Gegenstand: Überprüfung und Austausch der Holmstummel-Bolzen

Betroffen: Muster: ASTIR CS Geräte-Nr.: 306
- Baureihen: - Werk-Nummern:
ASTIR CS 1001-1536
ASTIR CS 77 1601-1844
ASTIR CS Jeans 2001-2248
CLUB ASTIR II 5001-5061 (Zusatz "C")
STANDARD ASTIR II 5001-5061 (Zusatz "S")
G 102 CLUB ASTIR III ab 5501 (Zusatz "C")
G 102 CLUB ASTIR IIIb ab 5501 (Zusatz "Cb")
G 102 STANDARD ASTIR III ab 5502 (Zusatz "S")

Muster: SPEED ASTIR II Geräte-Nr.: 320
- Baureihen: - Werk-Nummern:
SPEED ASTIR II 4001-4027
SPEED ASTIR IIB 4028-4107

Hinweise zur Rißprüfung

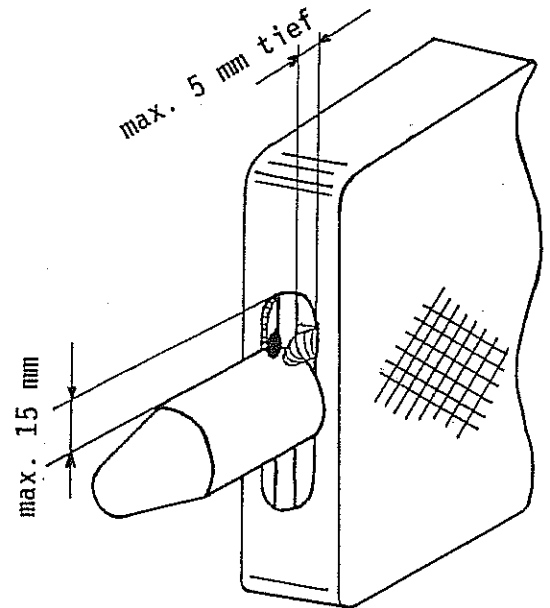
Zur Durchführung der Rißprüfung ist der Bereich der Umwicklung um den Hauptbolzen freizulegen (max. 15 mm), und die Klebmasse um die Schweißnaht (max. 5 mm tief) zu entfernen (siehe Abbildung).

Dabei ist sorgfältig darauf zu achten, daß der Bolzen oder das Flügelblech nicht verkratzt oder beschädigt wird.

Falls das Flügelblech komplett umschweißt ist, ist der gesamte Auslauf der Schweißnaht zu untersuchen. Falls Rillen oder Kerben in der Schweißnahtoberfläche einen Riß simulieren, sind diese auszupolieren, und die Rißprüfung ist nochmals durchzuführen.

Verfahren zum Ausblenden eines Risses

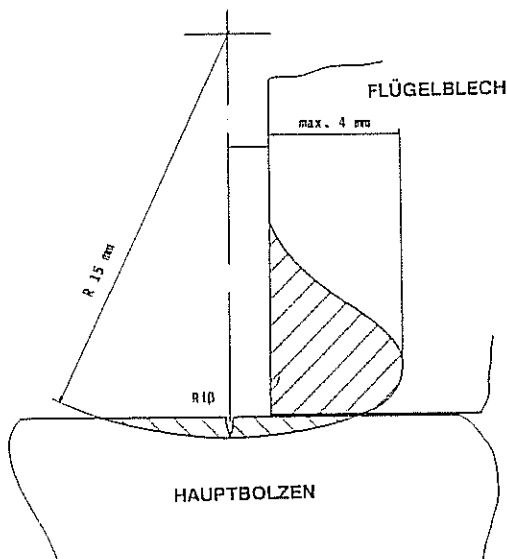
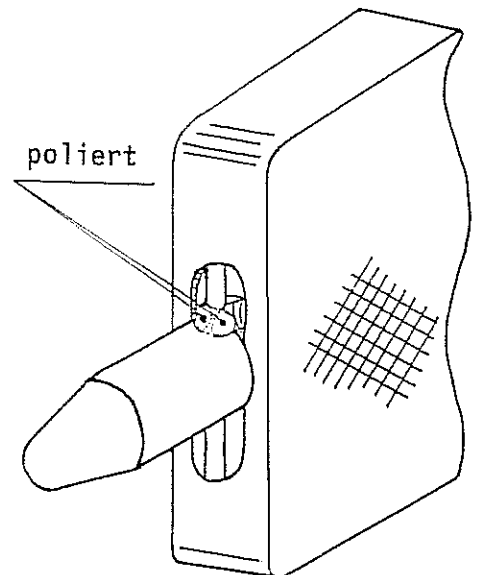
Ein Riß kann ausgeblendet werden, wenn folgende Bedingungen erfüllt sind:

- * Riß einseitig nicht tiefer als 0,75 mm
- * Riß beidseitig nicht tiefer als je 0,5 mm

Das Ausblenden kann mit Schleifkappen oder ähnlichem erfolgen. Die bearbeitete Oberfläche ist zu polieren.

Untenstehende Skizze stellt die Ausblendung eines Risses im Querschnitt dar.

Anschließend ist der freigelegte Bereich (Holz und Metall) mit einem Harzanstrich abzudecken.
